**KOMINIARSKA SPÓŁDZIELNIA PRACY  
św. FLORIAN we WROCŁAWIU**

Opinia do opinii nr CO3744..... z dnia 28.04.2017

dotycząca budynku mieszkalnego przy ul. Gen. Andersa..... nr 14/5  
w Wałbrzychu  
administrowanym przez B.O.K. Biały Kamień

Opinia Nr 007744

# SZKIC ORIENTACYJNY

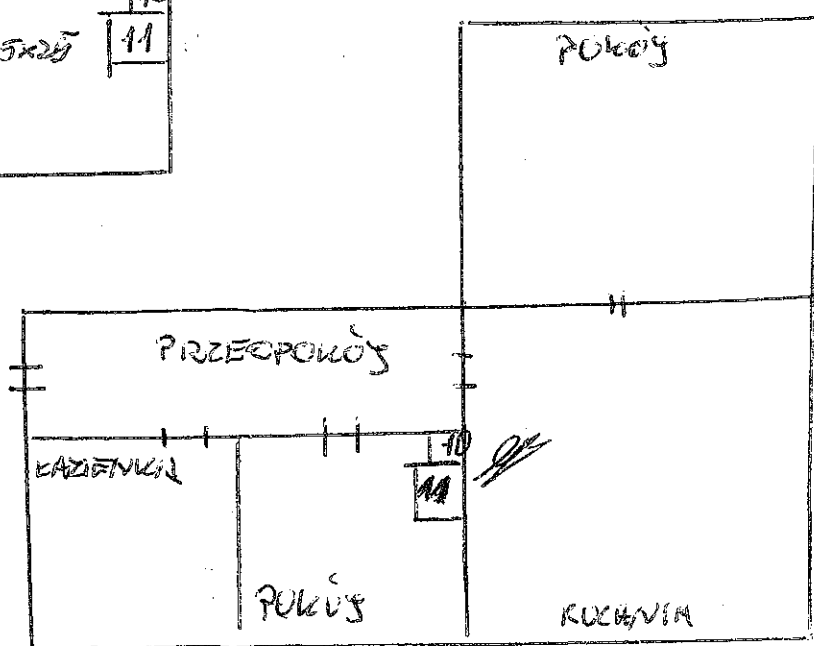
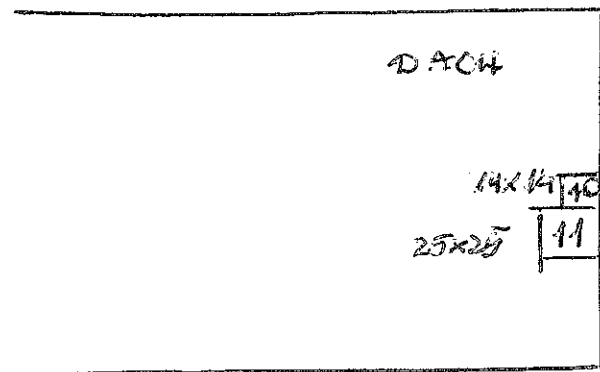
1. Przewód kolumnowy nr 11 może być przeznaczony dla pieca CO etaz.

2. Weryfikacja uwzględnia kuchenę prawidłowość w przewodzie m' 10  
Weryfikacja uwzględnia istniejący prawidłowość dla piera CO
